Markt Obernzell

Änderung des Bebauungsplans "Schmidsberg" mit Deckblatt Nr. 10

zur Änderung der Bebauungsplans "Schmidsberg" durch Deckbl. Nr. 10

1.1 Ausschnitt aus dem rechtskräftigen Bebauungsplan "Schmidsberg"

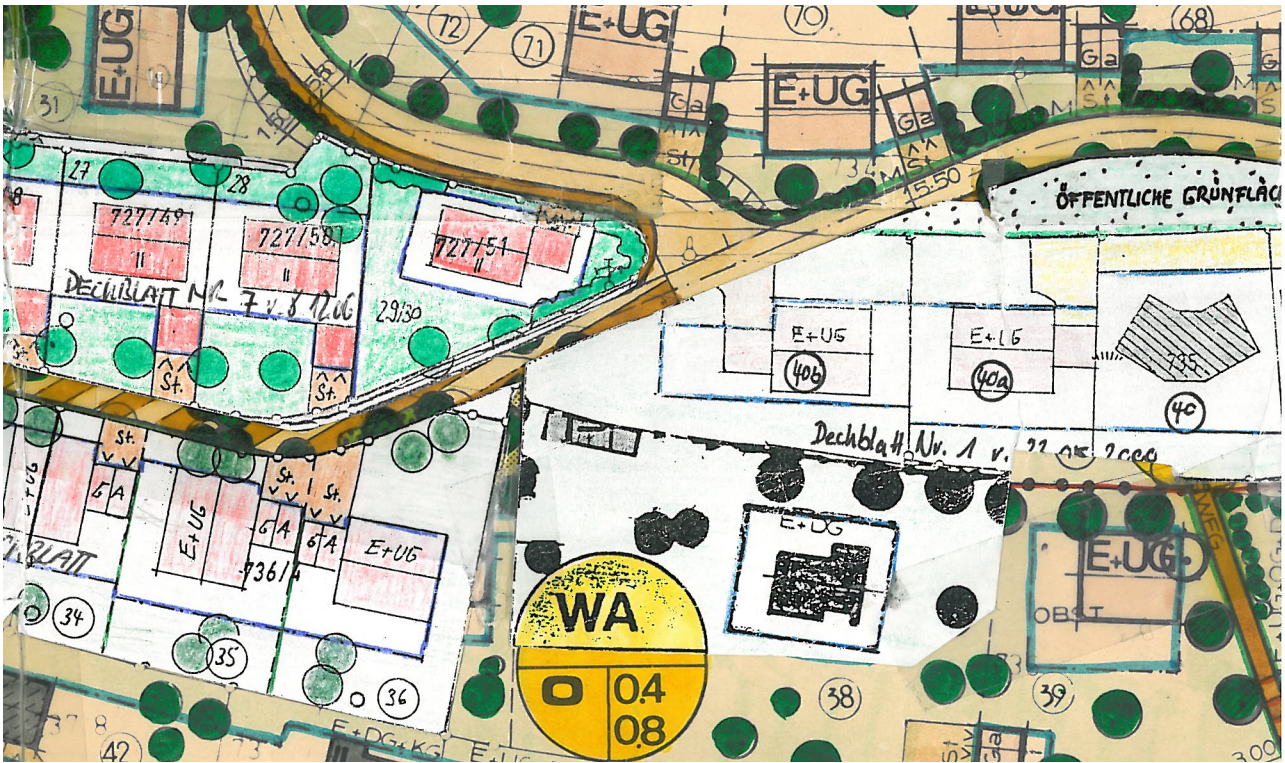
Ziel und Zweck der Änderung ist die Anpassungen einzelner Regelungen des rechtskräftigen Bebauungsplanes im Hinblick auf die besondere Topographie (Hanglage) im gesamten Geltungsbereich und an die veränderten Grundstücksgrenzen im Teilbereich der Parzellen 40, 40a und 40b nach Deckblatt Nr. 1.

1.1 Teilbereich der Änderung - Geltungsbereich Deckblatt 10

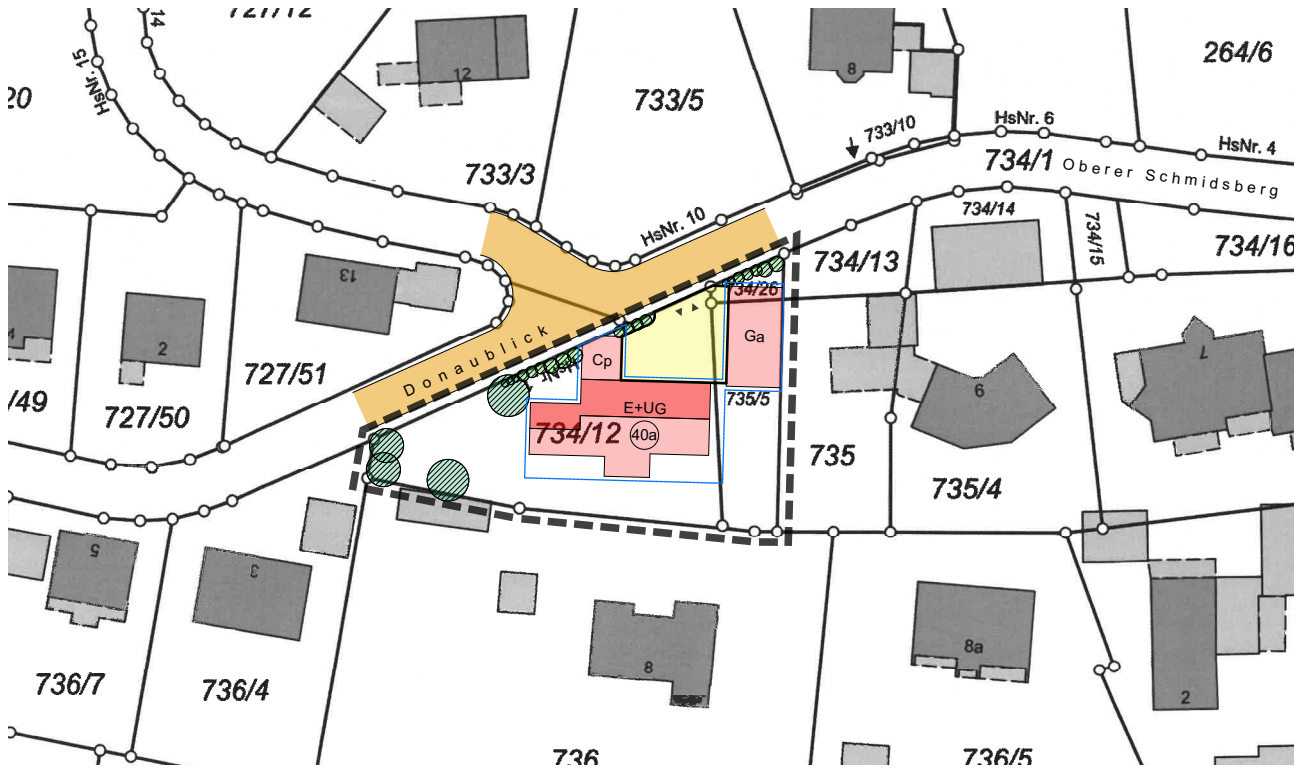
Der Bauwerber für die Parzellen 40a und Teilbereich 40b nach Deckblatt Nr. 1 möchte auf den Flur-Nrn. 734/12, 734/26 und 735/5 mit einer Fläche von 1168 m² ein barrierefreies Wohngebäude mit Einliegerwohnung ohne ausgebautes Dachgeschoss errichten. Die Garage soll das Einstellen von Kleintransportern bis 3,5 to ermöglichen. Garage und Carport überschreiten die Baugrenzen, bedingt durch die Hang-Längs- und Querneigung sollen mit der Deckblattänderung Anpassungen der o.g. Festsetzungen im vertretbaren Umfang vorgenommen werden. Der Markt Oberzell hat der Planungsabsicht zugestimmt. In Form der Deckblattänderung soll die Bebauung ermöglicht werden.
